Angående installationer av expansionsenhet till ABC 1600

Maj '86
1 (2)

PAL:en i position 8B

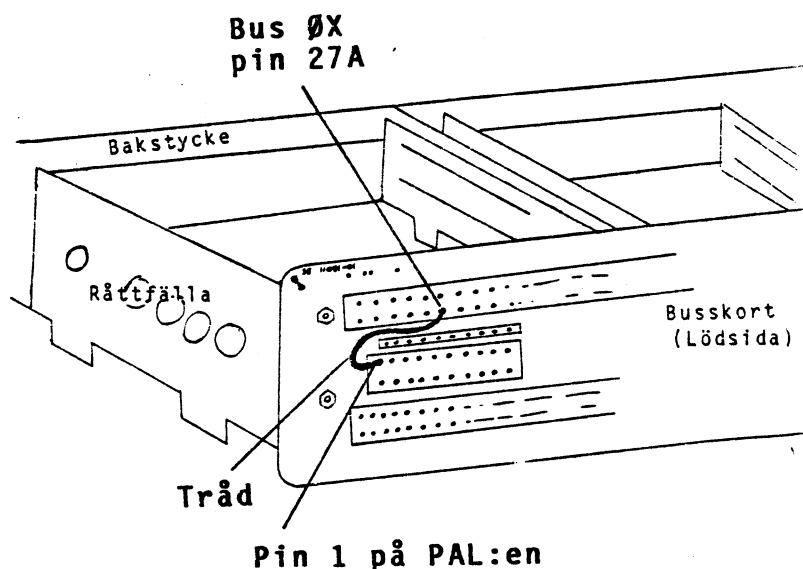
1. PAL:en **64 90349-01** som sitter på position 8B mellan kontakterna BUSOX och BUSOI ska bytas ut mot PAL **64 90349-02**.

Tråden mellan pos. 8B och BUSOX

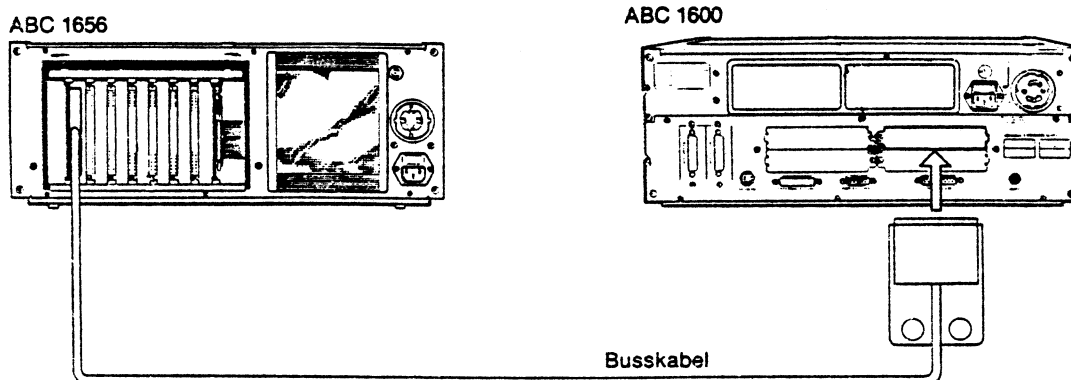
2. En tråd löds in mellan pinne 1 på position 8B (PAL:en) och pinne 27A på Busskontakt BUSOX.
